设计变更 通知单

北京森磊源建筑规划设计有限公司		专业	建筑
建设单位	栾川县浩德颐康文旅有限公司	设计阶段	施工图
项目名称	中浩德·山水文苑S1地块	变更单编号	TBG-01
工程名称	1#-20#楼	共 2 页	第 1 页
		日期	2022.03.23

附图4:

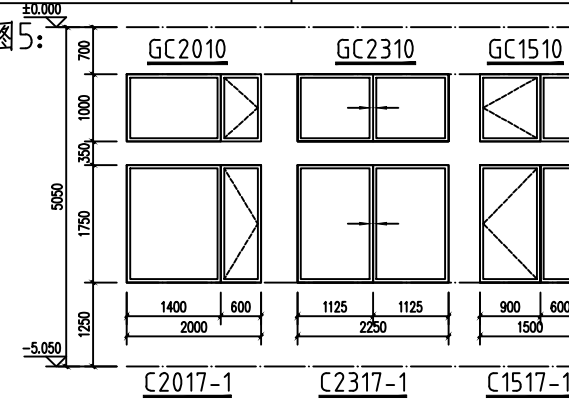
- 7#、13#楼一层平面图中J轴至K轴交11轴及26轴处的C12145修改为修改为外平开窗C09522（950宽X2200高），窗洞口南侧平面定位距J轴1350，此窗详图详见附图2；
- 15#楼一层平面图中G轴至1/G轴交7轴及23轴处C0415修改为C0410，平面定位不变，窗顶贴梁底或板底，此窗详图详见附图4；

附图5:

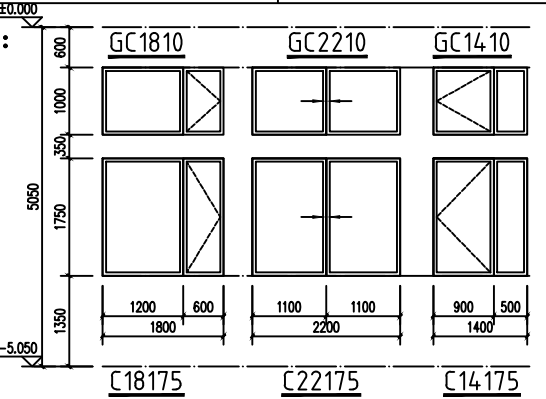
- 1#楼地下一层平面图中A轴上的窗户，窗台高修改为1250，窗尺寸大小及平面定位不变，详见附图5；
- 2#楼地下一层平面图中A轴上的窗户，窗台高修改为1350，窗高改为1750，平面定位不变，详见附图6；
- 3#楼地下一层平面图中A轴上的窗户，窗台高修改为850，窗高改为1750，平面定位不变，详见附图7；

附图10:

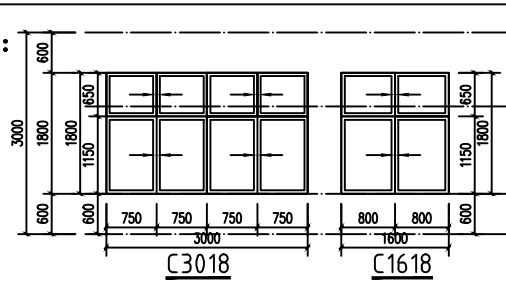
- 15#楼地下一层平面图中B轴交5轴至8轴、8轴至11轴、19轴至22轴、22轴至25轴处的C1818修改为C3518（3500宽X1800高），此窗平面定位距8轴及22轴1300，具体修改详附图10；
- 16#楼L轴交20轴至21轴处的厨房窗三层及以上的C1014均修改为C0914（900宽X1400高），平面定位距20轴450；

附图9:

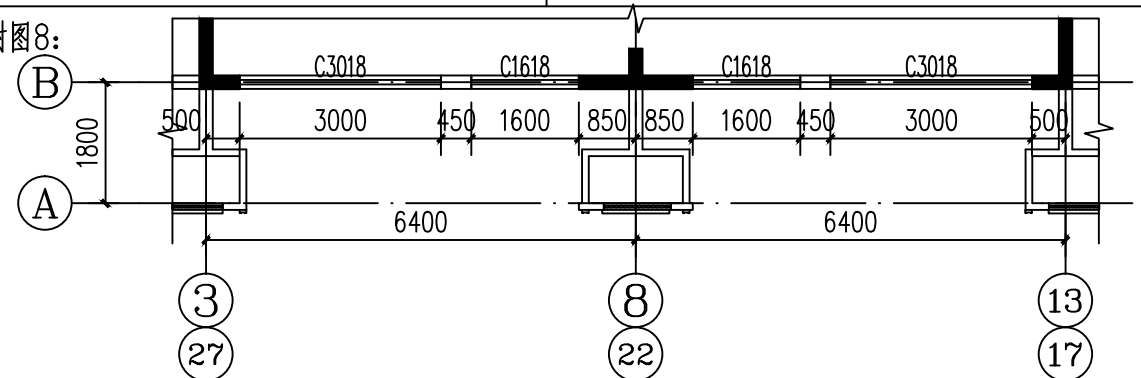
- 7#、8#、13#楼地下一层平面图中A、B轴上所有窗的窗高由1700、1750修改为1800，窗台高相应修改为600，平面宽度及定位不变；
- 12#楼地下一层平面图中B轴上的窗高由原来的1700均修改为1800，窗台高修改为600，平面宽度B轴交3轴至13轴及17轴至27轴窗定位详图详见附图8；此窗详图详见附图9；
